岡山大学(津島他)共創イノベーションラボ施設整備事業基本設計業務

質疑回答書

令和8年9月14日

調査地点配置図

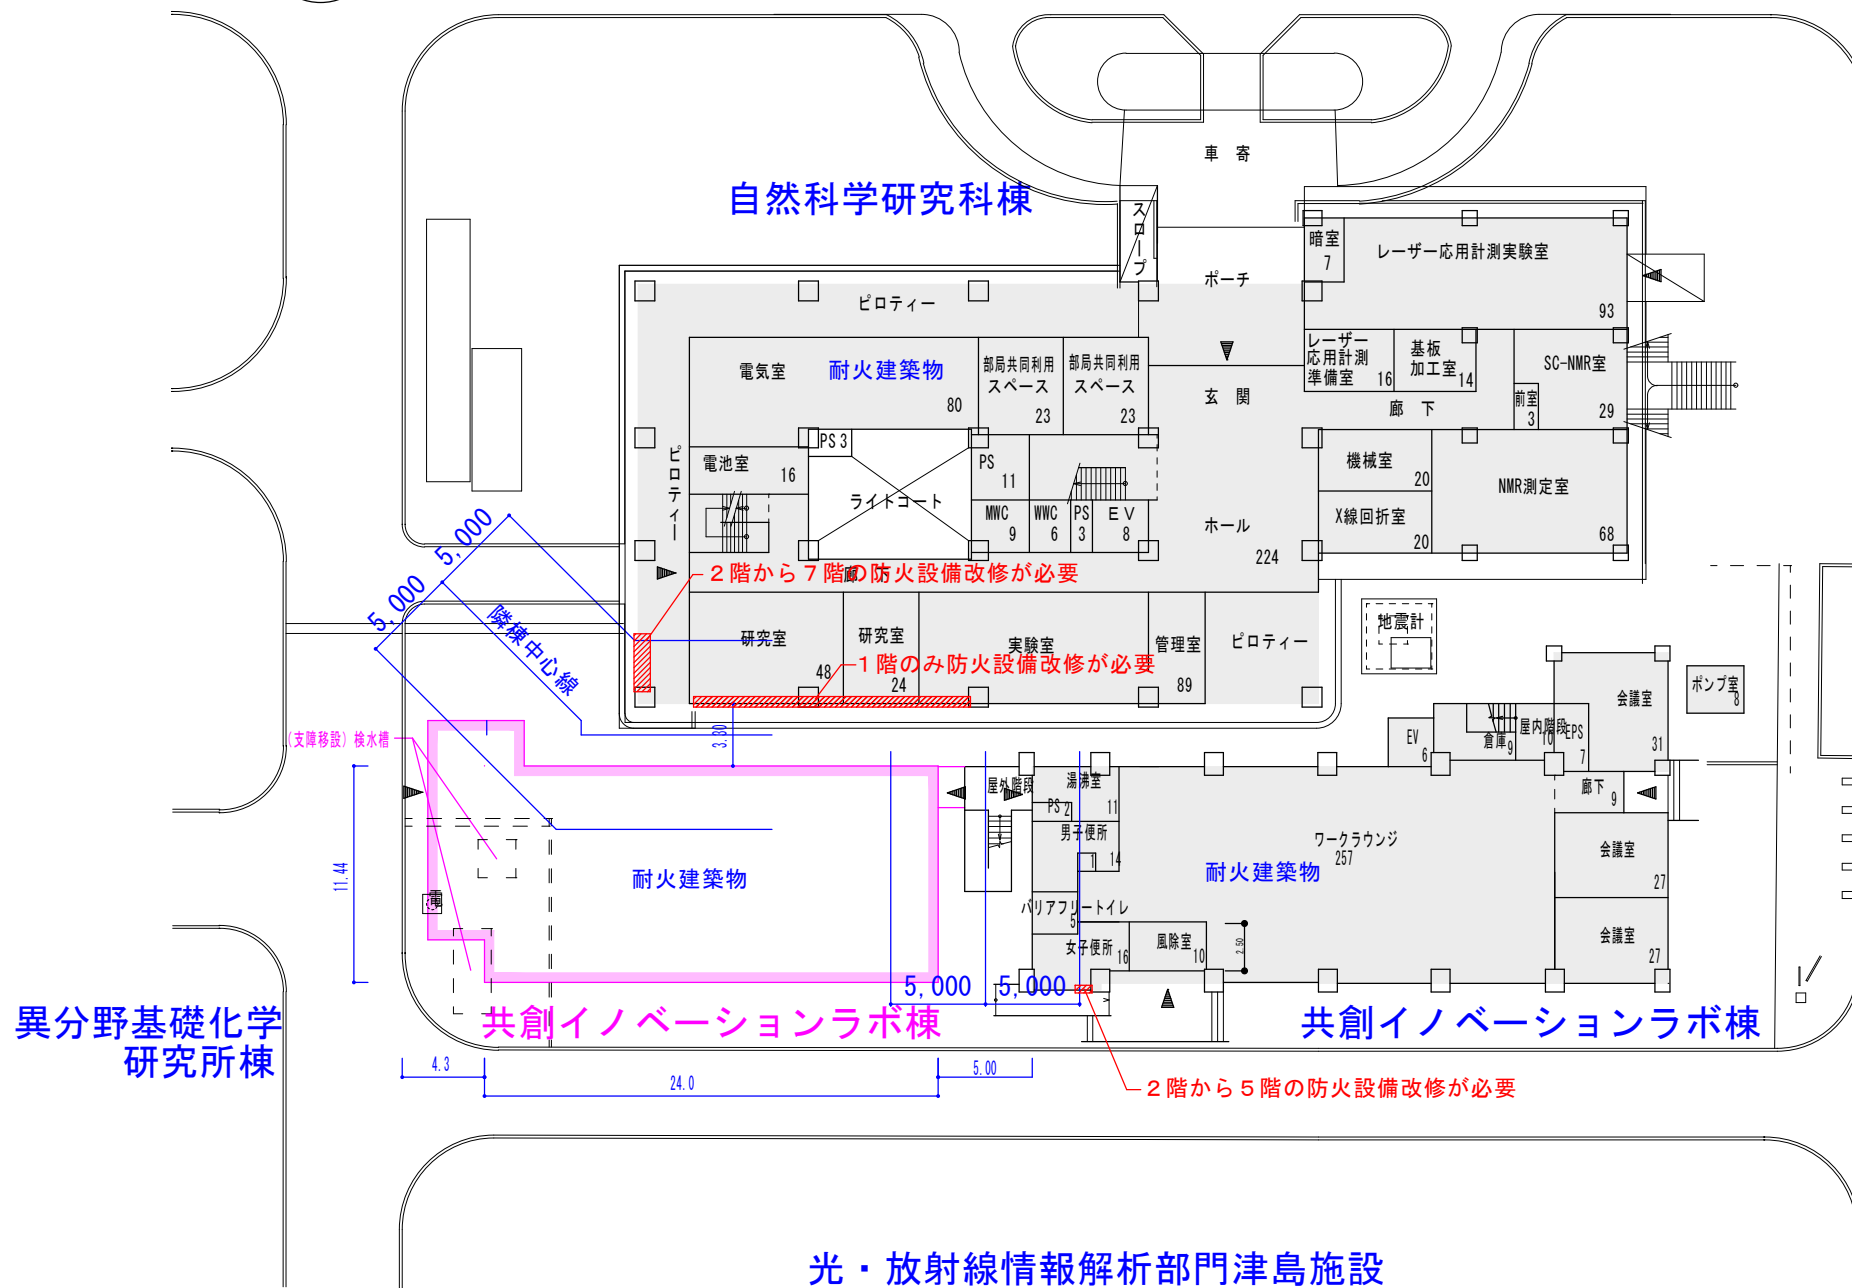
番号	図面番号	質 問 事 項	回 答
1	既存建物関係図	本計画に関連する既存建物について、構造計算書をご提供ください。	当該資料は存在しますが、本件公募時において参加者へ開示は致しません。
2	特記仕様書／配置図	計画敷地及びその周辺で過去に実施された地盤調査資料（ボーリング柱状図等）をご提供ください。	別紙参照とします。
3	共創イノベーションラボ棟 平面図	共創イノベーションラボ棟に計画されているEVについて、主な搬送対象（人員、研究機器、試料等）及び想定する積載荷重等の条件をご教示ください。	搬送対象はご認識の通りで、乗用15人乗り（積載量1000kg）を想定しています。
4	配置図・既存建物関係図	計画建物周辺の既存建物について、耐火建築物・準耐火建築物棟の別及び防火設備の設置状況が確認できる資料を、ご提供ください。	別紙参照とします。
5	各施設平面図	本計画に導入を予定している研究・実験機器について、機器名称、メーカー、型番、寸法、重量、必要電源容量、給排水・排気等の設備条件が分かる資料を、ご提供ください。	詳細は検討・調整中であり、本件公募時において参加者へ開示する情報はございません。
6	特記仕様書P7	津島団地及び鹿田団地について、電気・給排水・ガス・空調等の既存設備及び将来計画が確認できる設備マスタープラン、インフラ系統図等を、ご提供ください。	別紙参照とします。

備考	 岡山大学施設企画部	設計業務名	工事名称	縮尺 A1 : 1/300 A3 : 1/600	図面番号
			図面名称 排水設備 屋外配管図（2） （光・放射線情報解析部門津島施設～自然科学研究科棟）	作製年月

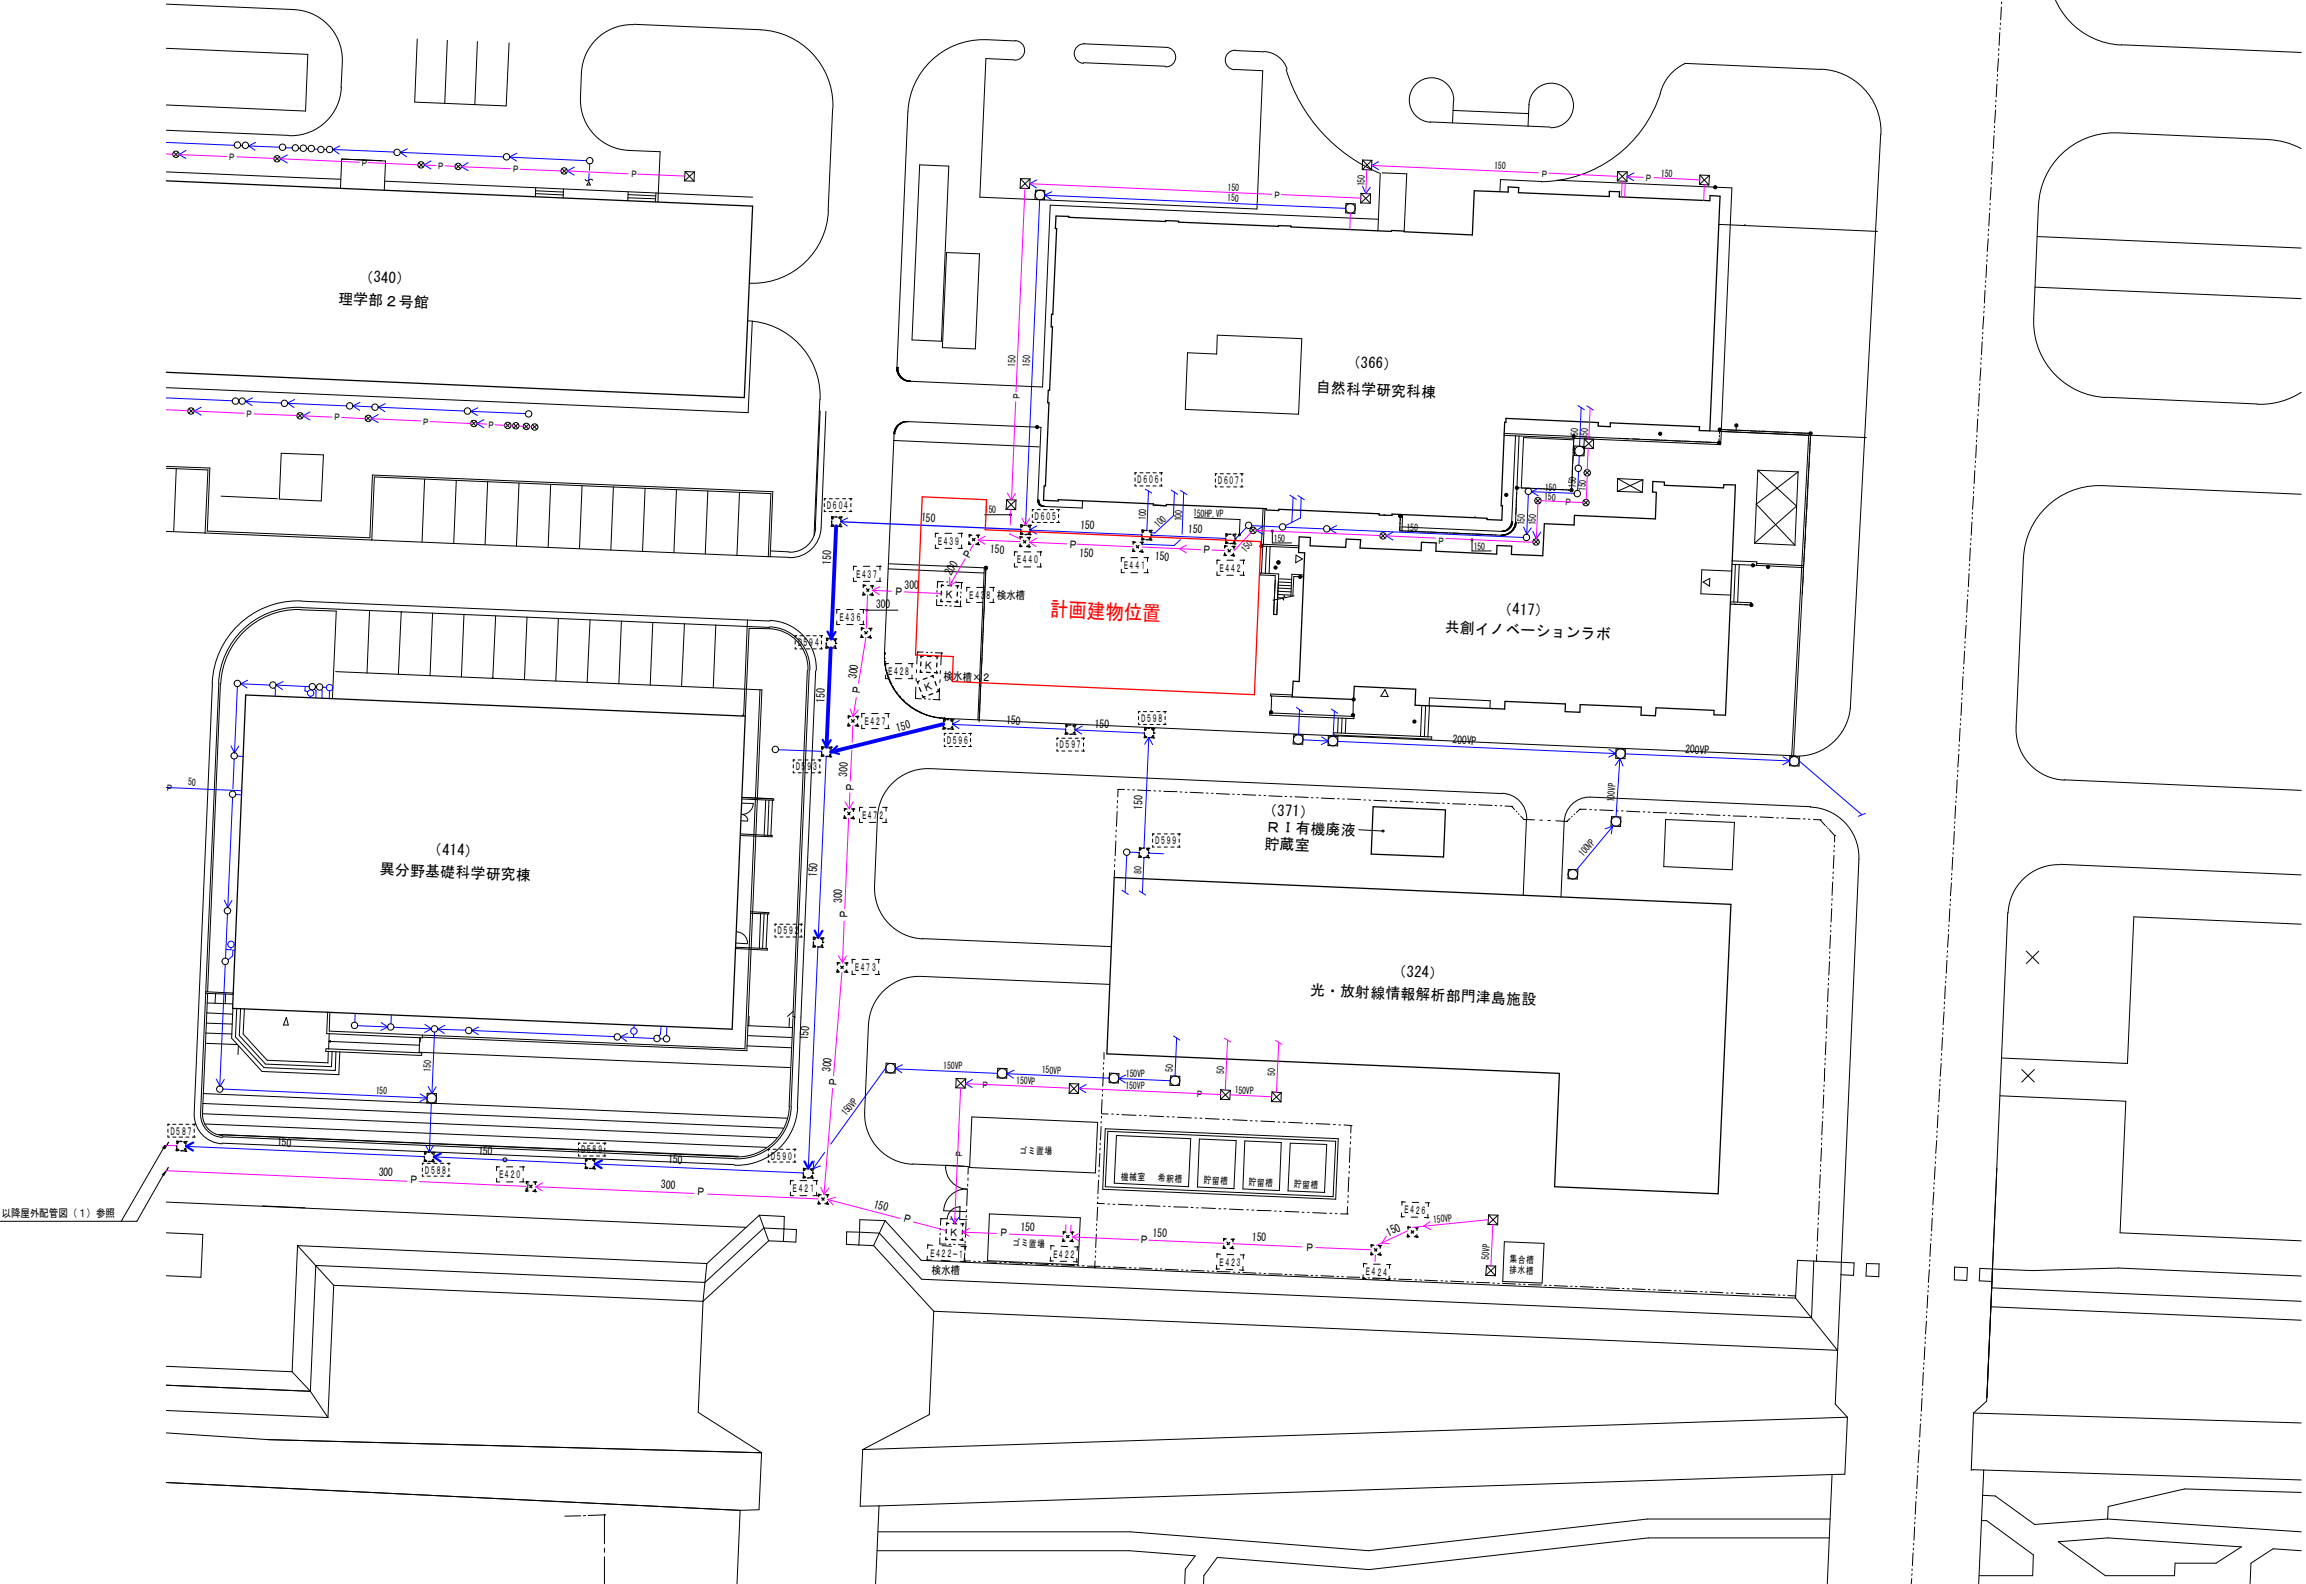
番号	図面番号	質 問 事 項	回 答
7	共創イノベーション棟 配置図	配置図に「（支障移設）検水槽」とありますが、移設可能範囲、接続する排水系統、必要容量、移設工事中の運用方法等、移設にあたっての条件を、ご教示ください。また、既存検水槽及び接続する排水系統の図面等を、ご提供ください。	検水槽としての機能は廃止しており移設は必要ありません。ただし、既存排水系統の迂回、盛替えは必要となります。既存排水系統図は別紙参照とします。
8	特記仕様書	特記仕様書において、基本設計成果物として設備（電気設備・給排水衛生設備・空調換気設備）の成果物が示されていますが、業務範囲の欄では該当項目に○印が付されていません。設備設計についても本業務対象に含まれるとの理解でよろしいでしょうか。	ご認識の通りです。（令和8年8月28日付け質疑回答書 質疑番号1と同様）
9	様式11	技術提案書様式11「工程計画等」に記載する工程は、本業務である基本設計業務期間のみを対象とすればよいでしょうか。あるいは、実施設計業務までを見据えた参考工程についても記載すべきでしょうか。	基本設計業務期間のみを対象とします。
10	添付図面	要求室・面積・配置について、現時点の確定度や変更可能性をご教示ください。	要求室、面積及び配置に関する内容は現時点での想定であり、確定したものではありません。事業の進捗状況や検討結果に応じて変更となる可能性があります。
		以上
